## Note de réponse aux questions posées par la Commission Accessibilité le 7/01/2021

Extrait de plan ci-dessous :

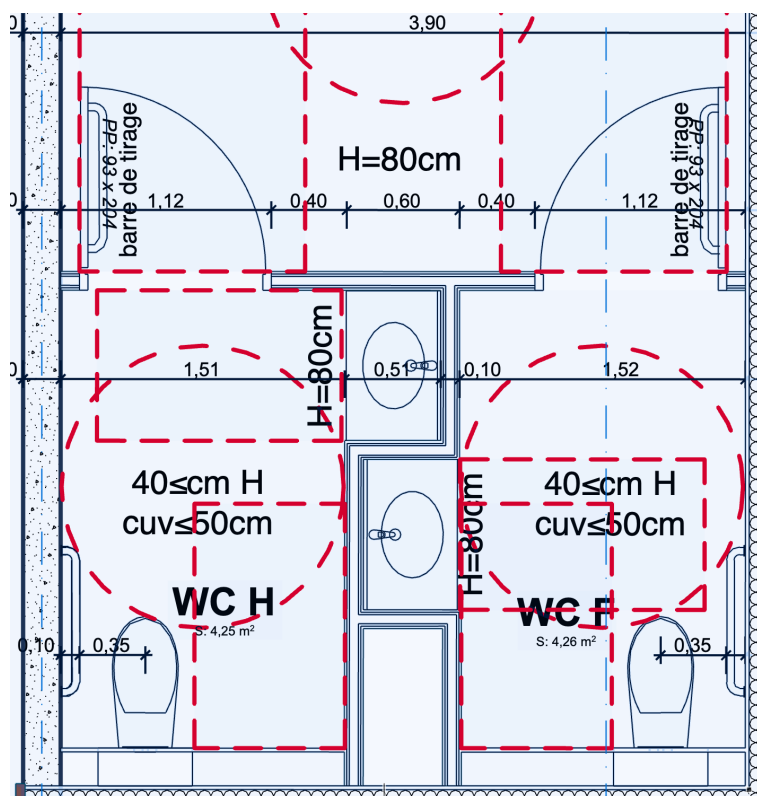
1) le revêtement de sol des deux places de stationnement PMR n'a pas été précisé. il est rappelé que le sol doit être non glissant et sans obstacle à la roue.

- Le revêtement de sol des deux places PMR est en pavé enherbé pour la partie située sous le véhicule (distance entre deux pavés inférieure à 2cm) et en pavage de dalles en granit au sol pour la partie praticable du cheminement.  
Le plan de masse est retransmis ci-joint avec ajout de la légende des types de sols.

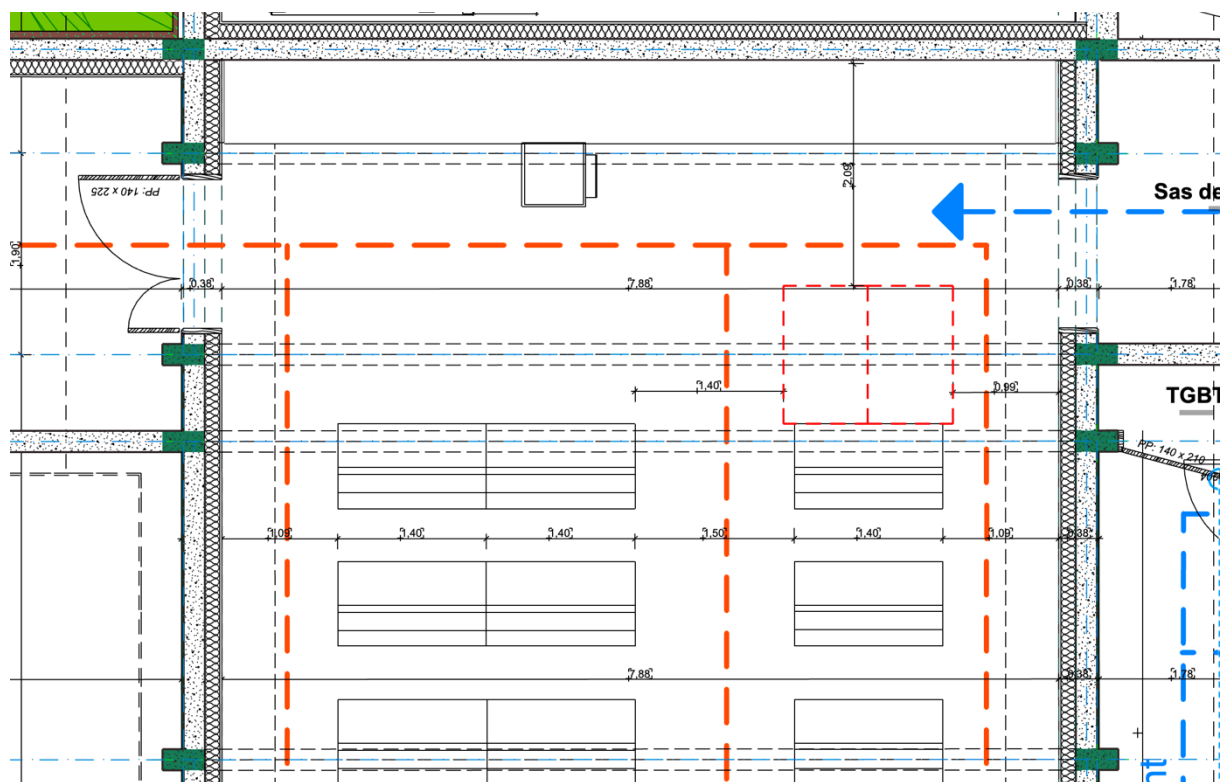
3) les emplacements de 0,80 m x 1,30 m prévus dans la salle de cérémonie devront être positionnés en dehors des circulations

- Les emplacements PMR seront positionnés devant les bancs comme représenté ci-dessous :

Le plan de RDC est retransmis ci joint
